改善箇所説明図

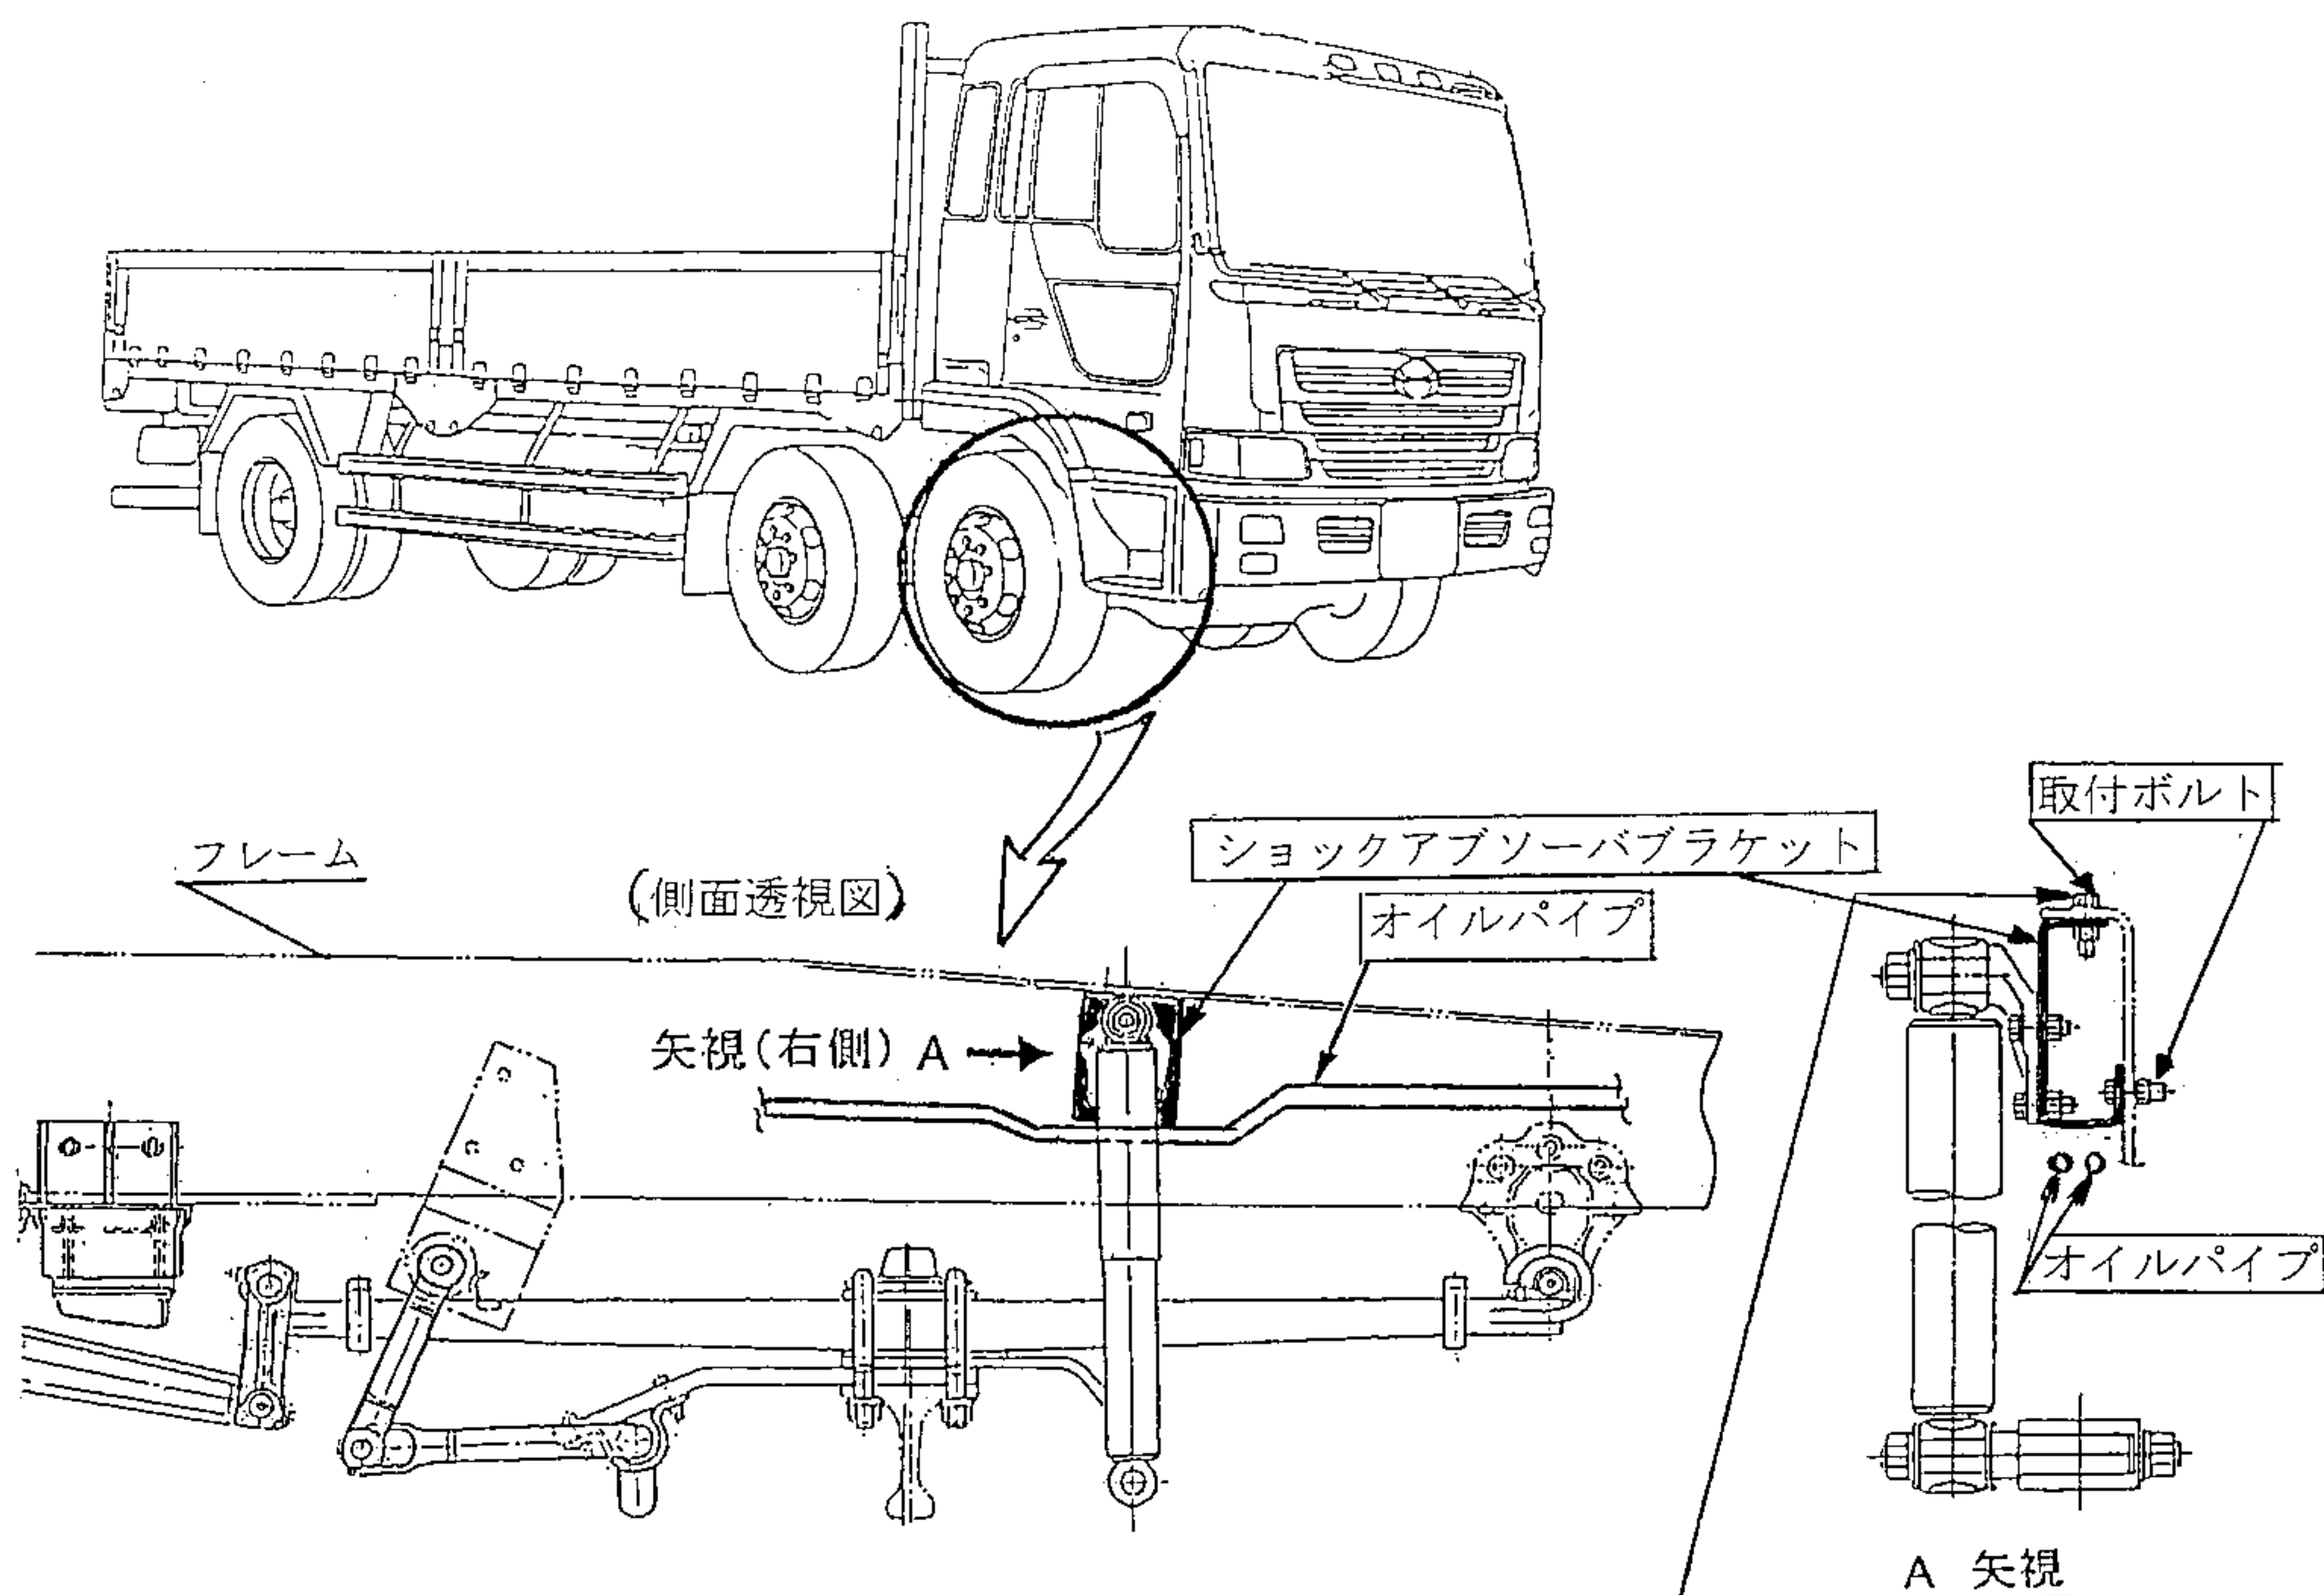
基準不適合発生箇所

緩衝装置において、右前ショックアブソーバブラケットの車枠取付上側ボルトが取り付けられていないものがあるため、そのままの状態で使用を続けると、ショックアブソーバーの作動により当該ブラケットが変形し、最悪の場合、ショックアブソーバブラケットとパワーステアリング用のオイルパイプが干渉してパイプに穴があき、パワーステアリング作動オイルが漏れてハンドル操作ができなくなるおそれがある。

- ① 全車両点検し、ショックアブソーバブラケットの車枠取付ボルトが取り付けられていない場合は、当該ブラケットを新品に交換するとともにボルトを取り付ける。
- ② 全車両、パワーステアリング用のオイルパイプを点検し、干渉痕がある場合は、オイルパイプを新品に交換する。

識別；黄色のペイントをネームプレート左上のビス頭部に塗布する。
